## Information importante sur un produit

**Les accus Lipo des modèles  
Nano Jets F-16, F-18, F86 et AMX**

réf. 2536, 2537, 2538 et 2539

### Transformation de l'égaliseur :

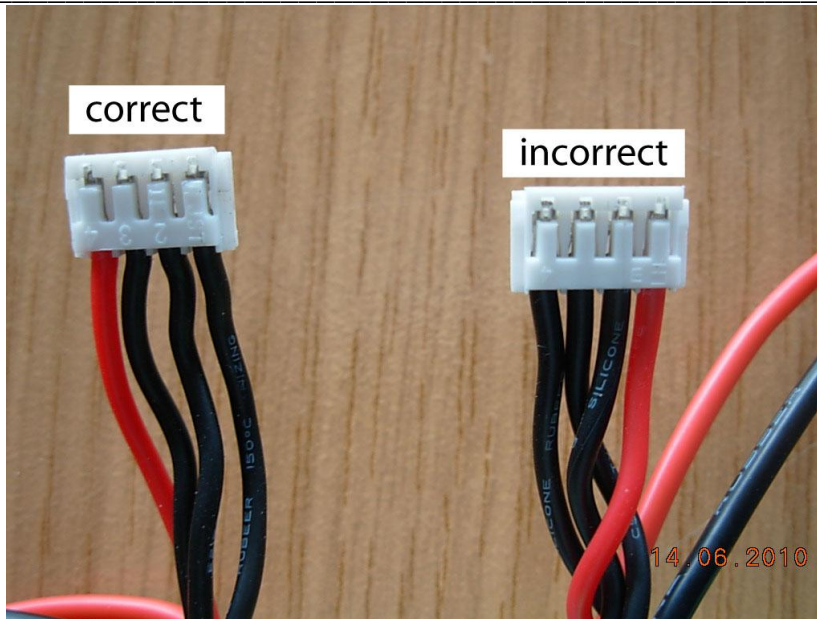
La polarité des branchements de l'égaliseur de l'accu est inversée suite à un défaut de la production. Pour éviter les courts-circuits ou les dommages lorsque vous utilisez des chargeurs d'autres fabricants ou des dispositifs d'équilibrage d'autres fabricants ou encore des appareils robbe plus anciens, ne chargez pas les accus svp avec les branchements inversés de l'égaliseur.

1. Notez ou repérez la séquence de branchement sur le boîtier en plastique
2. Soulevez la première languette blanche de verrouillage et retirez le contact vers l'arrière
3. Il est impératif d'isoler le contact !
4. Soulevez la languette suivante, extrayez le contact et isolez
5. Exécutez les mêmes étapes pour les 3e et 4e contacts
6. Retirez successivement l'isolation des contacts et replantez-les dans l'ordre inverse dans le boîtier (Cf. la photo „incorrect“ : correspondant à l'état originel défectueux et la photo „correct“ : correspondant à l'état correct après transformation)

Toron de l'emplacement 1 sur emplacement 4

Toron de l'emplacement 2 sur emplacement 3

Toron de l'emplacement 3 sur emplacement 2

Toron de l'emplacement 4 sur emplacement 1

À noter : tous les quatre torons doivent être intervertis, pas seulement les deux les plus à l'extérieur.
